**Demande d'autorisation environnementale en vue d'exploiter
une installation terrestre de production d'électricité
à partir de l'énergie mécanique du vent pour
6 aérogénérateurs
sur les communes de GIRONDELLE et CHAMPLIN (Ardennes)
présentée par la Société "Centrale éolienne des Ailes de Foulzy"
(filiale de Neoen)**

RAPPORT ET CONCLUSIONS du Commissaire Enquêteur

ENQUETE PUBLIQUE du 14 septembre 2021 au 14 octobre 2021 inclus

Analyse des phénomènes de saturation existants et du projet

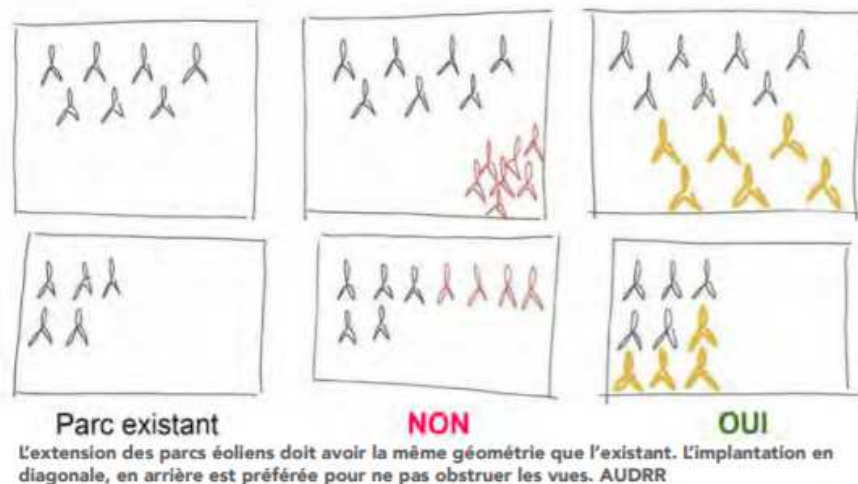
Question n° 4 - Une actualisation de la carte "analyse des phénomènes de saturation existants et du projet" me paraît nécessaire, suite à l'abandon de l'éolienne E1.

Synthèse de la réponse du maître d'ouvrage

- Le scénario 1 correspondant à l'implantation initiale à 7 éoliennes,
- Le scénario 2 à 6 éoliennes sans l'éolienne E1
- Le scénario 3 à 4 éoliennes sans les éoliennes E1 E4 E6.

Le maître d'ouvrage répond en détail à ma question mais ne me fournit pas la carte demandée mise à jour.
